Verkeersveiligheidsaudit Fase 1

A27 Houten Hooipolder

Inpassend Ontwerp

| Kenmerk | 15-FLO1504221-VVA-002-v1.0 |

| status DEFINITIEF CONCEPT | | versie 0.18 | registratie 401317-S-3-0104 |

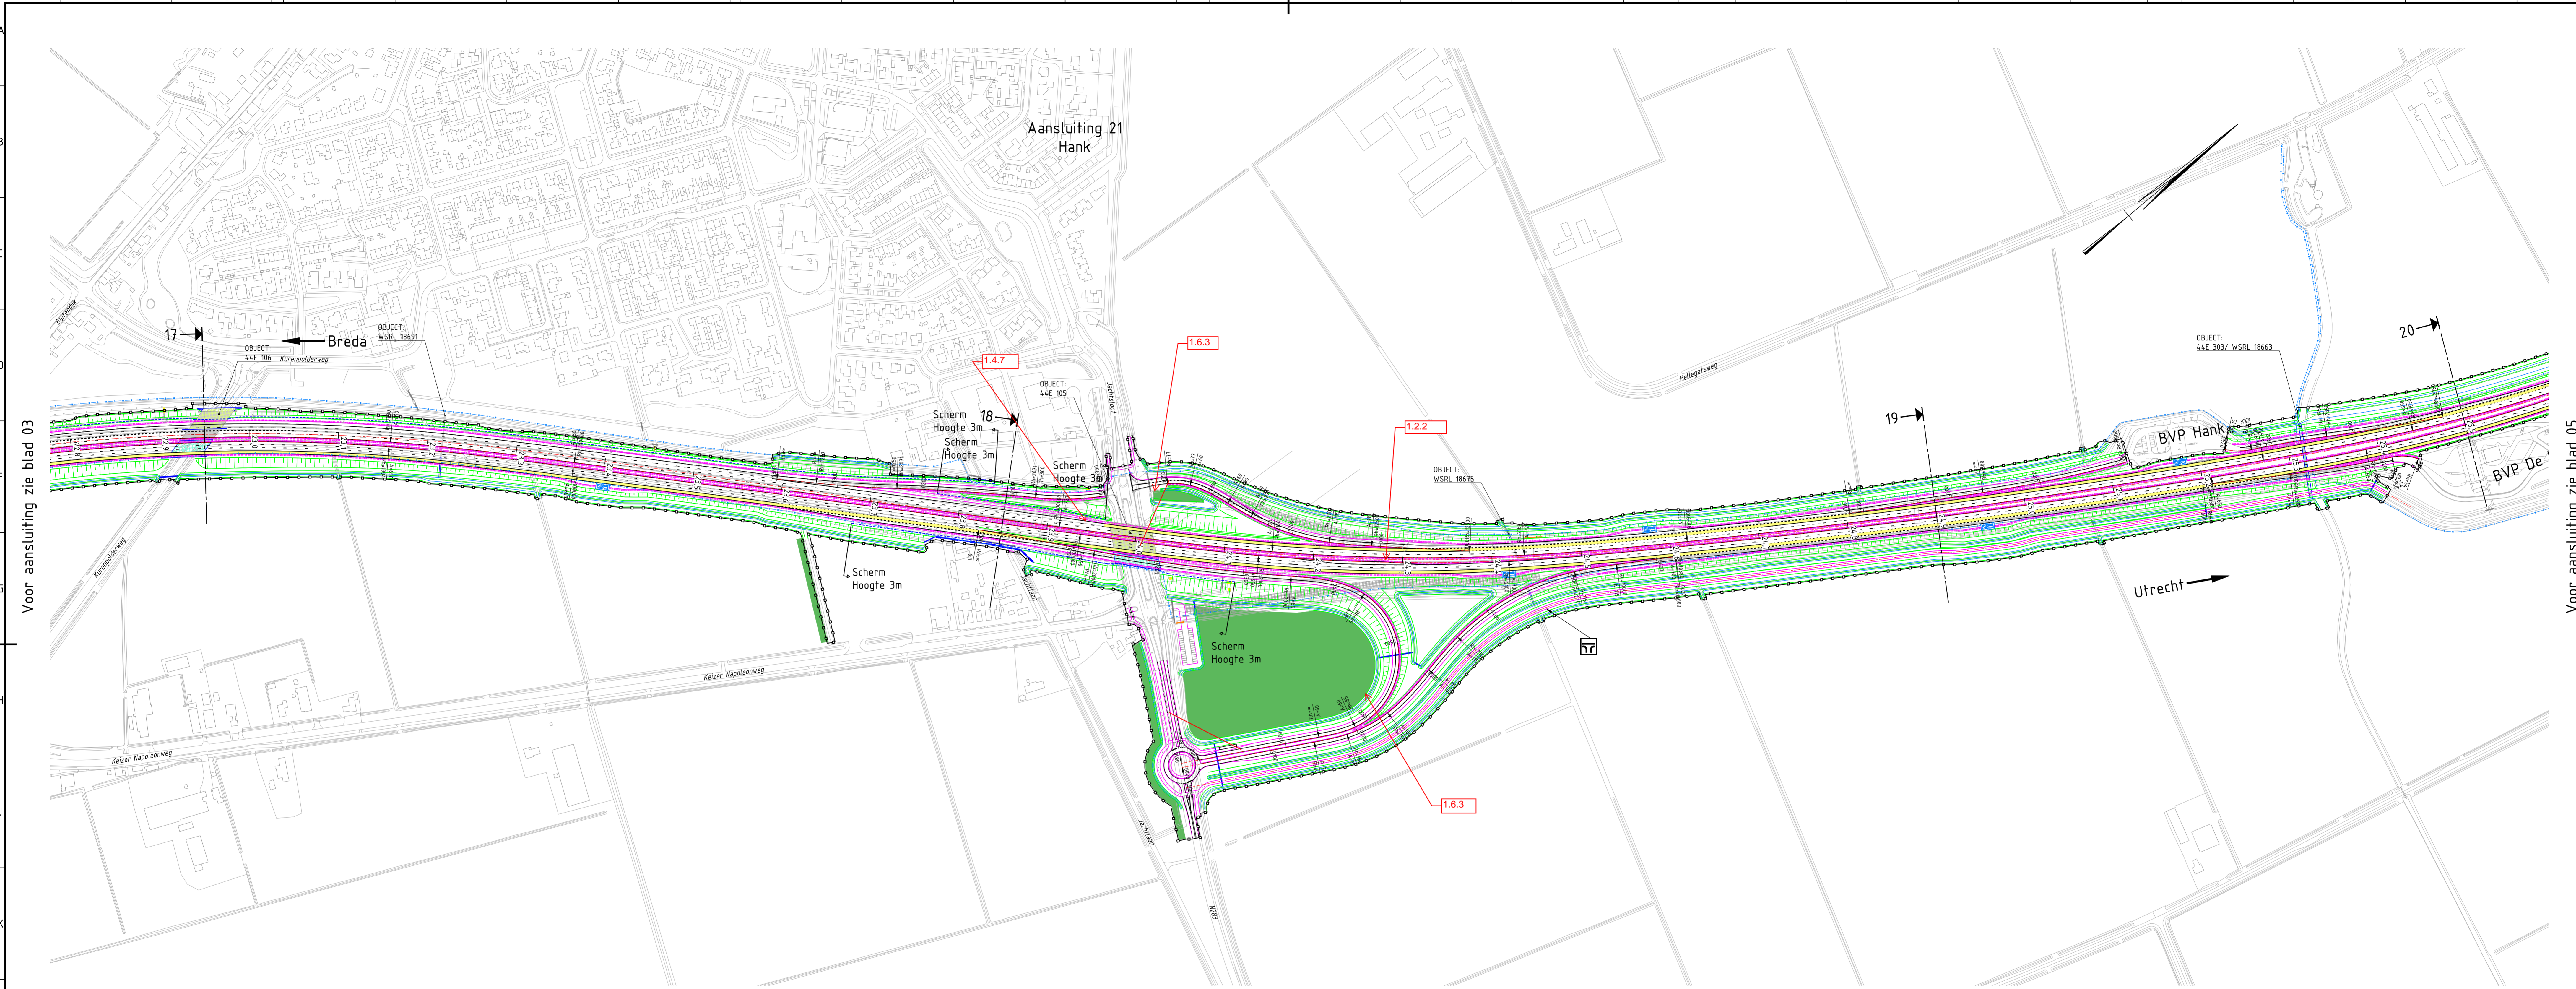
| Tek.nr. | Nr. | Beschrijving van het probleem | Oplossingsrichting | Ernst |
|---------|-------|---|---|-------|
| 0104 | 1.2.2 | In de horizontale boog R=2.100 m (HRR) treedt een zichtprobleem op doordat de geleiderail in de boog op te korte afstand staat. De kans bestaat op kop-staart ongevallen bij stilstaand verkeer. Afremmend verkeer door mindere zicht omstandigheden leidt tot het sneller optreden van congestie. | Plaatsing geleiderail aanpassen. | EA |

| Tek.nr. | Nr. | Beschrijving van het probleem | Oplossingsrichting | Ernst |
|----------------|------------|---|---|--------------|
| 0103 0104 | 1.4.7 | Bij een gesloten spitsstrook is feitelijk sprake van een bijkomende rijstrook rechts. Vruchtverkeer zal dan naar rechts gedwongen worden, maar komt vervolgens in het weefvak voor de parallelbaan terecht. Daarna moet het doorgaande vrachtverkeer weer naar rechts opschuiven. Dit leidt tot ongewenste rijstrookwisselingen van vrachtverkeer op korte afstand. De kans op onnodige stuurcorrecties en onrustig wegbeeld neemt toe. Met als gevolg kans op flankongevallen. | Overwegen andere oplossing beëindiging spitsstrook. Ontwerpen conform de NOA. | EA |

| Tek.nr. | Nr. | Beschrijving van het probleem | Oplossingsrichting | Ernst |
|----------------|------------|---|--|--------------|
| 0104 0107 | 1.6.3 | De ingetekende ruimte voor boomcompensatie kan mogelijk zichtbelemmerend zijn bij het naderen van de kruispunten met het onderliggend wegennet. | Rekening houden met ruime zichtlijnen bij inrichten met bomen. | A |

| status DEFINITIEF CONCEPT | | versie 0.18 | registratie 401317-S-3-0105 |

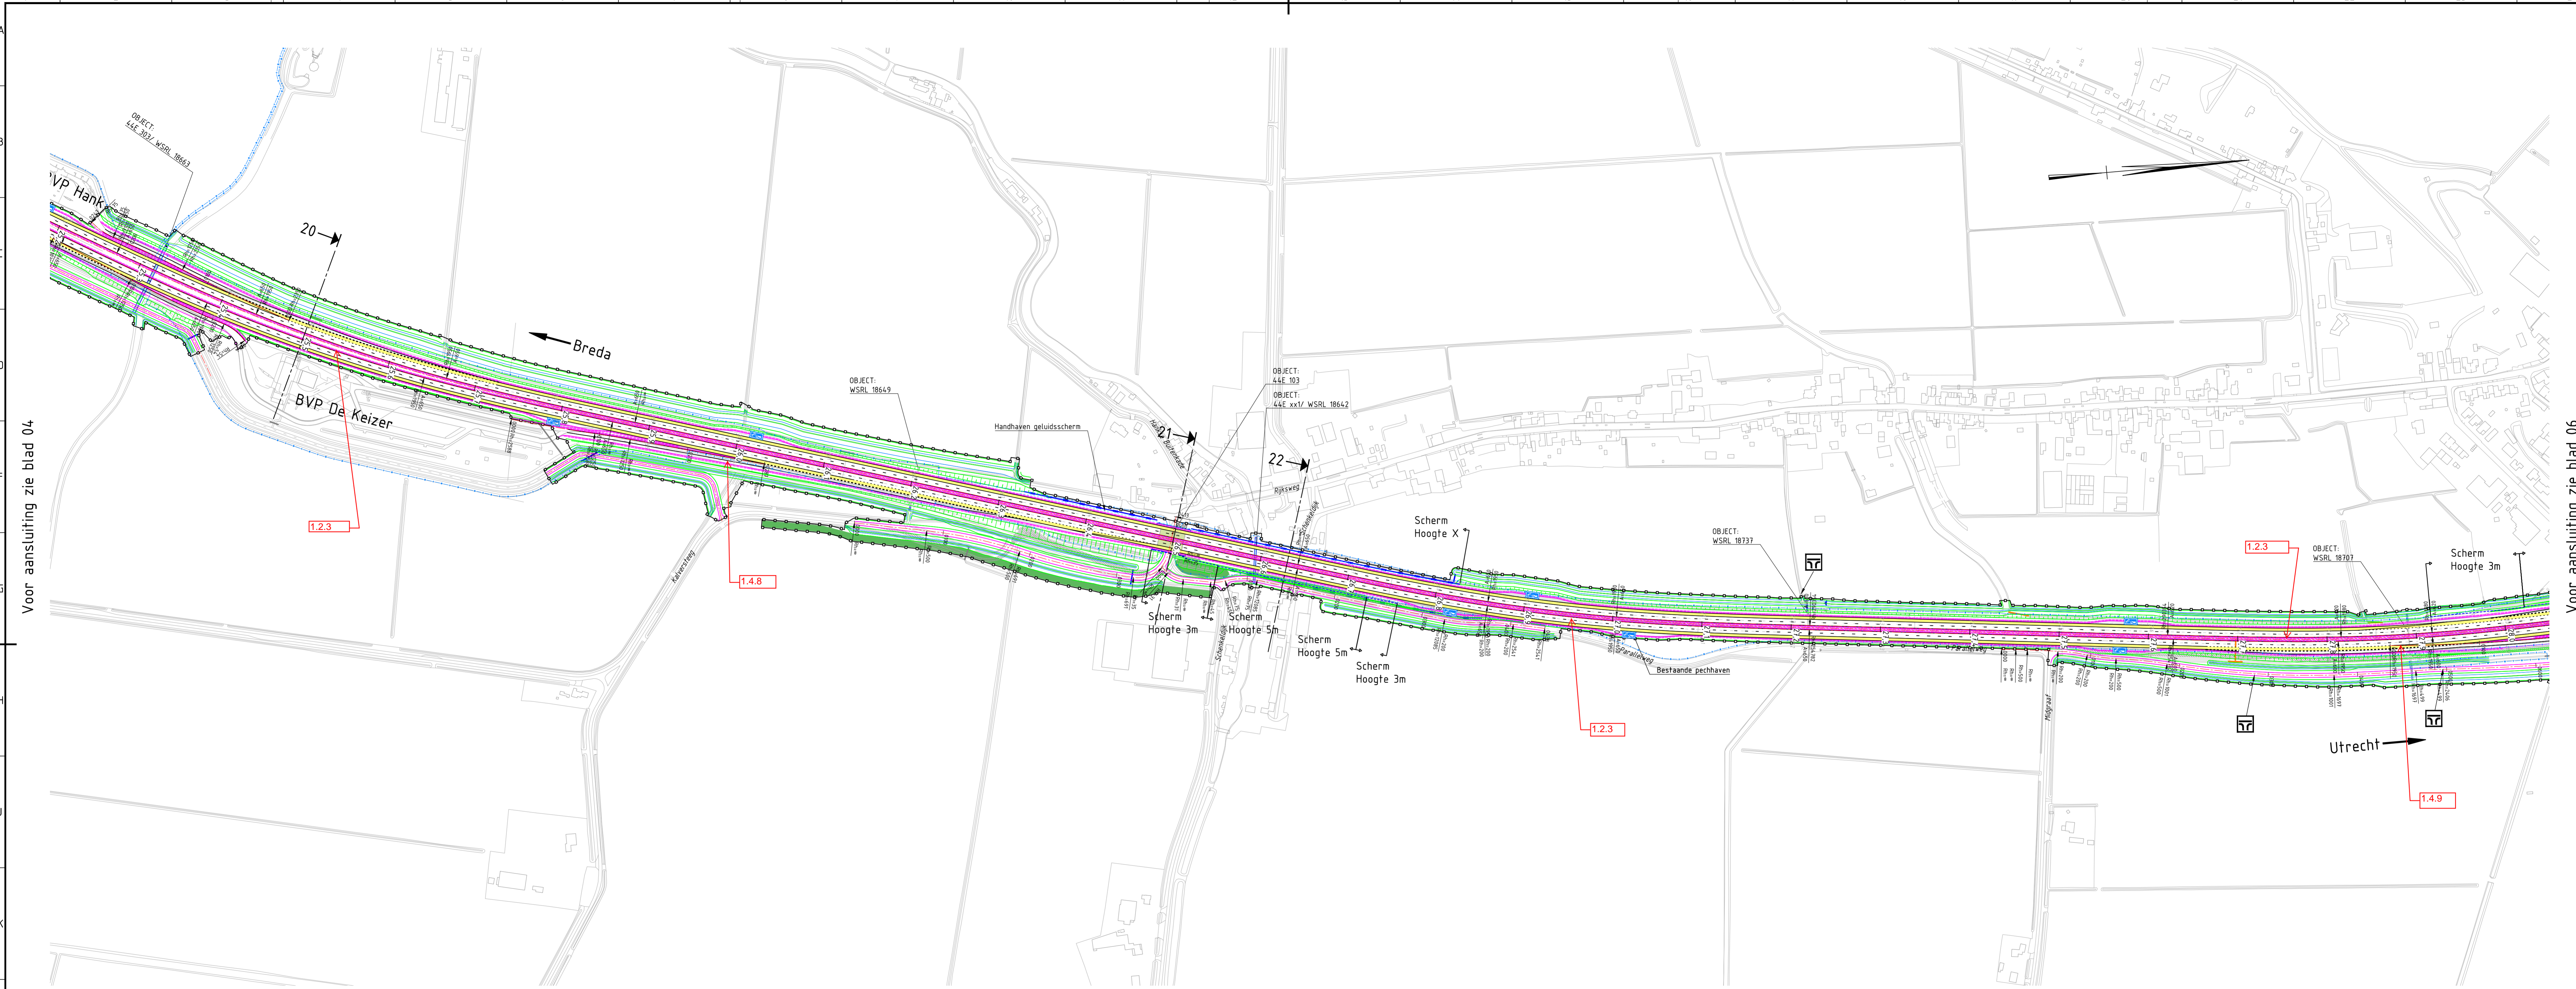
| Tek.nr. | Nr. | Beschrijving van het probleem | Oplossingsrichting | Ernst |
|---------|-------|---|---|-------|
| 0105 | 1.2.3 | In de horizontale bogen R=1.950 m (3x) (HRR) treedt een zichtprobleem op doordat de geleiderail in de boog op te korte afstand staat. Dit resulteert in een kans op kop-staart ongevallen bij stilstaand verkeer. Afremmend verkeer door mindere zicht omstandigheden leidt tot het sneller optreden van congestie. | Plaatsing geleiderail aanpassen. | EA |

| Tek.nr. | Nr. | Beschrijving van het probleem | Oplossingsrichting | Ernst |
|----------------|------------|---|---|--------------|
| 0105 0112 | 1.4.8 | Er is weinig acceleratielengte aanwezig voor vrachtverkeer vanaf de verzorgingsplaatsen. Door het ontbreken van een vluchtstrook in de spits, heeft het invoegend verkeer geen mogelijkheid tot uitwijken. | Onderzoeken of de toerit / invoegstrook kan worden verlengd. Probeer te voorzien in een uitwijkoplossing, mocht vrachtverkeer met zeer lage snelheid niet kunnen invoegen. | A |
| 0105 0106 | 1.4.9 | De hoek van uitvoeging Nieuwendijk HRR is te scherp en het puntstuk is gelegen in een korte linksdraaiende boog. Er ontstaat misleiding in het wegbeeld. Bij slechte zichtomstandigheden wordt het verkeer op de spitsstrook gemakkelijk de afrit opgeleid. | Puntstuk verplaatsen en ontwerp aanpassen. | EA |

status: DEFINITIEF CONCEPT
 versie: 0.18
 registratie: 401317-S-3-0106

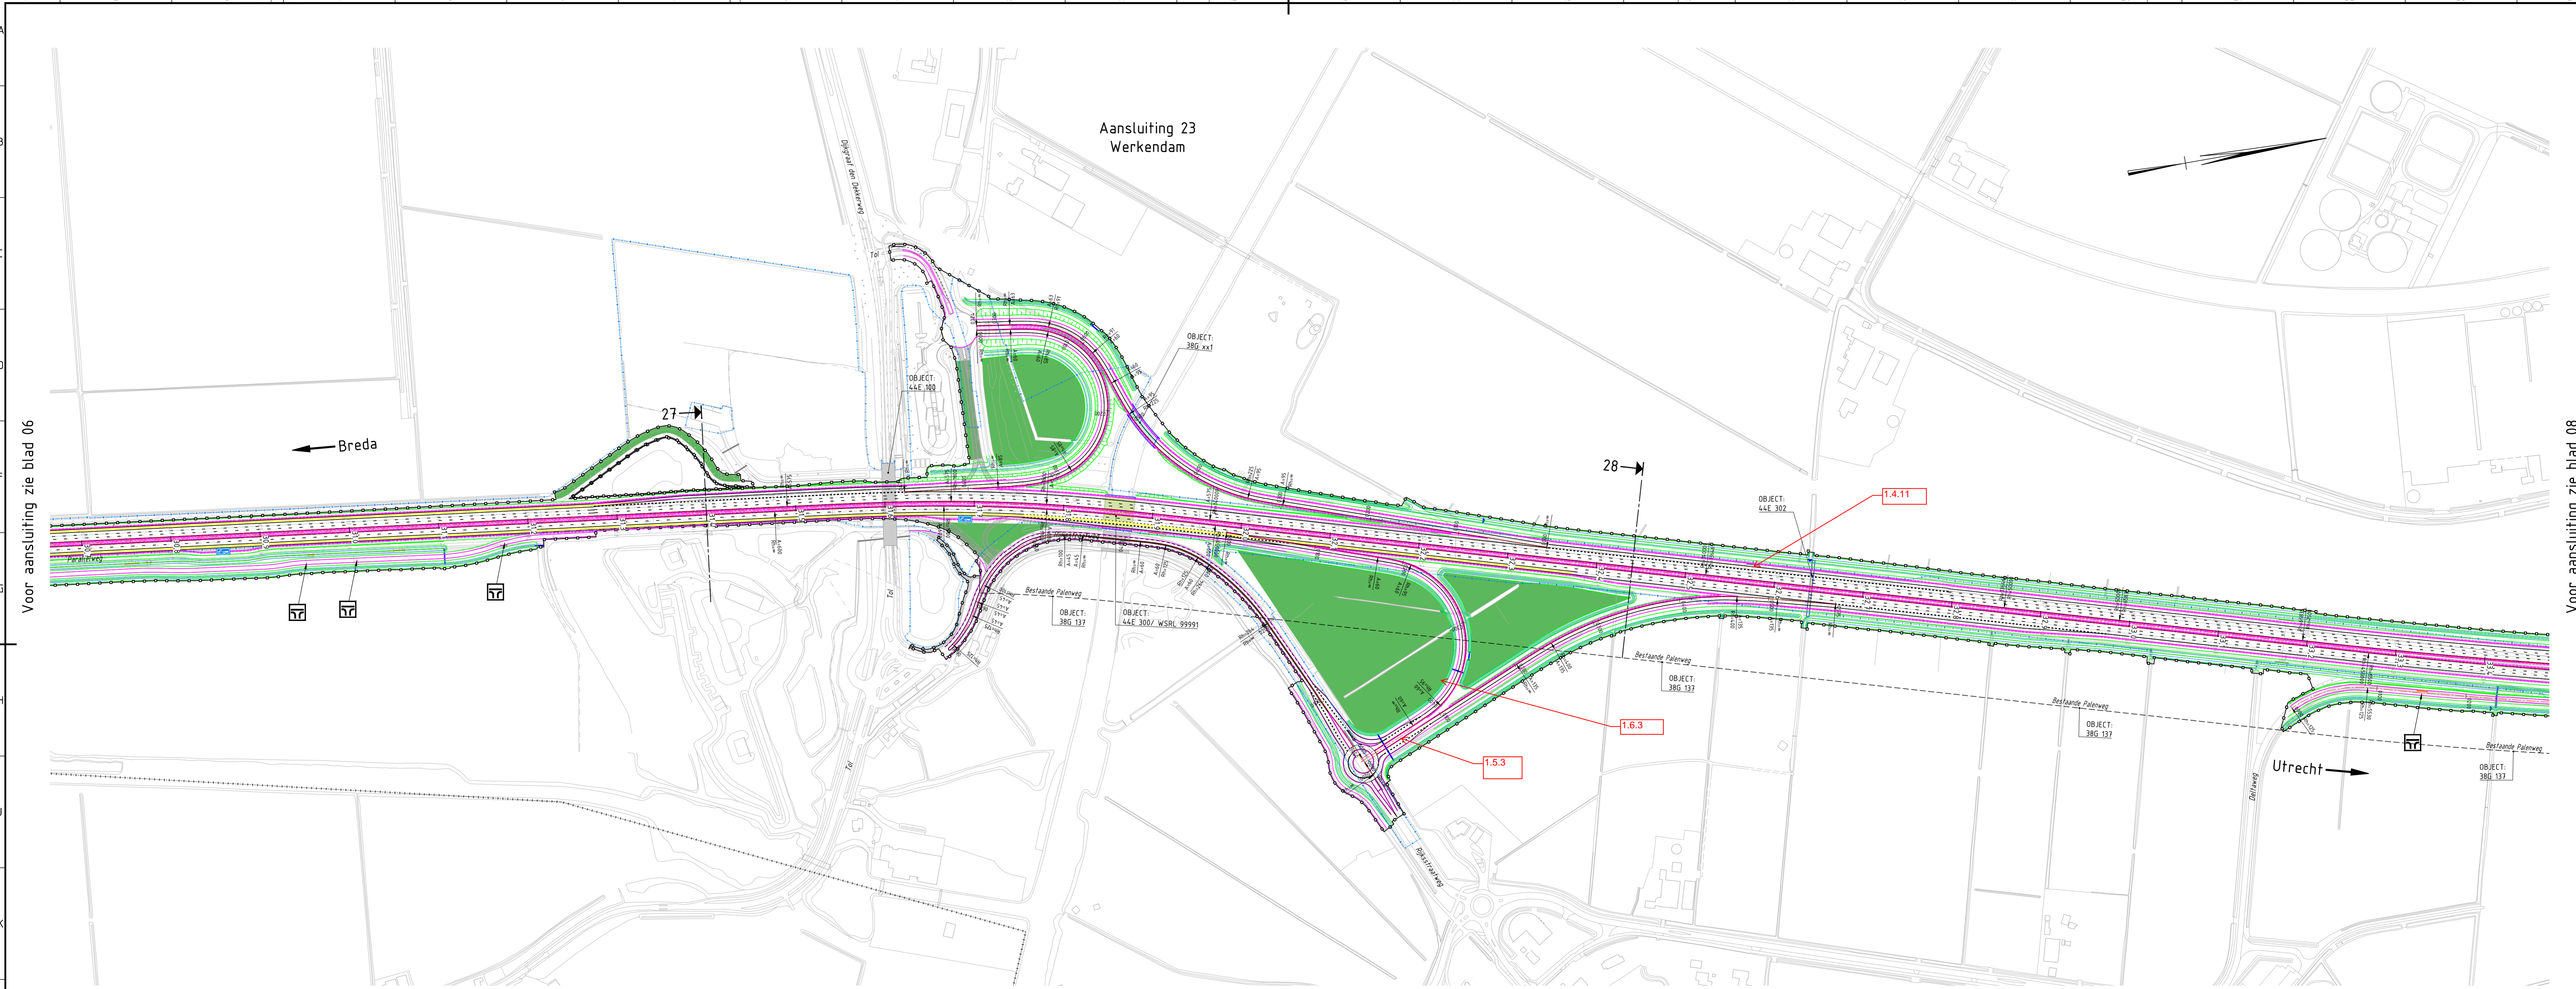
| Tek.nr. | Nr. | Beschrijving van het probleem | Oplossingsrichting | Ernst |
|--------------|-------|--|---|-------|
| 0103 0106 | 1.4.3 | De stappentheorie in de afritten Geertruidenberg en Nieuwendijk is niet toegepast, waardoor verkeer met te hoge snelheid het kruisingsvlak nadert. | Ontwerp aanpassen, zodanig dat een geleidelijke snelheidsafbouw wordt gerealiseerd. | A |

| Tek.nr. | Nr. | Beschrijving van het probleem | Oplossingsrichting | Ernst |
|----------------|------------|---|---|--------------|
| 0106 | 1.4.10 | De horizontale boog (R=27 m) in de toerit is zeer krap. Doordat de snelheden in deze boog zeer laag liggen, is er zeer weinig acceleratielengte aanwezig voor met name vrachtverkeer. Door het ontbreken van een vluchtstrook in de spits, heeft het invoegende verkeer geen uitwijkmogelijkheid. | Onderzoek mogelijkheden om boog te verruimen en zoveel mogelijk lengte voor acceleratie toe te passen. Voorzie in een uitwijkmogelijkheid, voor die situaties waarin het vrachtverkeer moeite heeft met invoegen. | EA |

| Tek.nr. | Nr. | Beschrijving van het probleem | Oplossingsrichting | Ernst |
|---------|-------|--|---|-------|
| 0106 | 1.5.2 | De ontworpen uitvoeger naar de bypass op de oostelijke afrit is zeer kort. In deze vorm daardoor zeer moeilijk herkenbaar. Hierdoor is een grotere kans aanwezig op verkeerd rijden en plotselinge rem- en uitwijkreacties. | Meer gelegenheid bieden voor een comfortabele routekeuze op de afrit. | A |
